Bebauungsplanverfahren „Staudenplatz“, Karlsruhe - Rintheim

**Beteiligung der Behörden und Träger öffentlicher Belange nach § 4 Abs. 2 BauGB
– Februar 2019**

Zusammenfassung der eingegangenen Stellungnahmen:

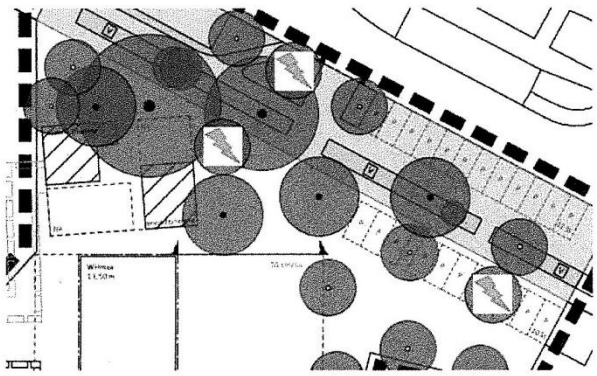
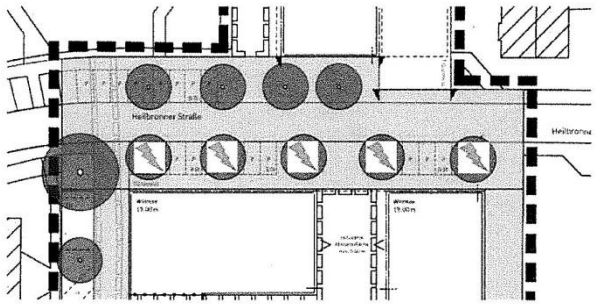
Rückmeldungen	Stellungnahme Stadtplanungsamt
 <p>Weiter sind im südlichen Planbereich fünf Baumstandorte (siehe folgende Grafik; die mit Blitzen markierten Bäume) im unmittelbaren Nahbereich von bestehenden 1-kV-Leitungstrassen geplant. Da es sich in diesem Fall nicht um Systeme mit überörtlicher Bedeutung handelt möchten wir gerne anbieten diese - alternativ zur Anpassung der Baumstandorte - gegen Übernahme der anfallenden Kosten in eine geeignetere Trasse umzulegen.</p>  <p>Abschließend bitten wir um dingliche Sicherung aller voranstehend genannten und in unserer Zuständigkeit stehenden Kabeltrassen in ihrer aktuellen Lage bzw. in noch abzustimmender Lage im Falle von Umlegungen.</p>	<p>Beide Optionen (Verlagerung der Baumstandorte bzw. Neutrassierung der 1-KV-Infrastruktur gegen Kostenübernahme) werden im weiteren Verfahren geprüft. Die Auflösung des Konfliktpunktes wird zugesagt.</p> <p>Im Rahmen der weiteren Planung wird die Festsetzung von Leitungsrechten geprüft und abgestimmt.</p>

Rückmeldungen	Stellungnahme Stadtplanungsamt
Regionalverband Mittlerer Oberrhein vom 21.02.2019	
<p>Für die Beteiligung am o. g. Verfahren danken wir Ihnen und geben folgende Stellungnahme ab:</p> <p>Vorgesehen ist im Rahmen der städtebaulichen Weiterentwicklung des bestehenden Wohnquartiers u. a. die Schaffung zusätzlichen Wohnraums durch Innenentwicklung. Der Geltungsbereich liegt in der Raumnutzungskarte in einer bestehenden Siedlungsfläche. Regionalplanerische Belange werden von der Planung nicht berührt.</p> <p>Wir stimmen dem Bebauungsplan zu.</p>	Kenntnisnahme
Stadtwerke Karlsruhe GmbH / Stadtwerke Karlsruhe Netzservice GmbH vom 22.02.2019	
<p>Im Folgenden erhalten Sie die gemeinsame Stellungnahme der Stadtwerke Karlsruhe GmbH und der Stadtwerke Karlsruhe Netzservice GmbH zu Ihrer oben genannten Anfrage.</p>	Kenntnisnahme
Stromversorgung	
<p>Bitte beachten Sie folgende Hinweise:</p> <p>Im nördlichen Planbereich sind drei Baumstandorte (siehe folgende Grafik; die mit Blitzern markierten Bäume) im unmittelbaren Nahbereich von bestehenden 1-kV- und 20-kV-Leitungstrassen geplant. Wir bitten darum, die Standorte so anzupassen, dass die gemäß Konzessionsvertrag geforderten Mindestabstände (2,5 m ab Stammmitte bis Außenkante des nächstgelegenen Leitungssystems) eingehalten werden. Eine Anpassung der Kabelsysteme halten wir für unverhältnismäßig, da es sich einerseits um eine umfangreiche Trasse handelt (neben unseren 13 Systemen sind auch Kabelsysteme der Verkehrsbetriebe enthalten) und da andererseits durch die Summe der Baumstandorte keine geeignete Alternativtrasse ersichtlich ist.</p>	Die Standorte der zur Pflanzung festgesetzten Bäume werden angepasst oder versetzt.
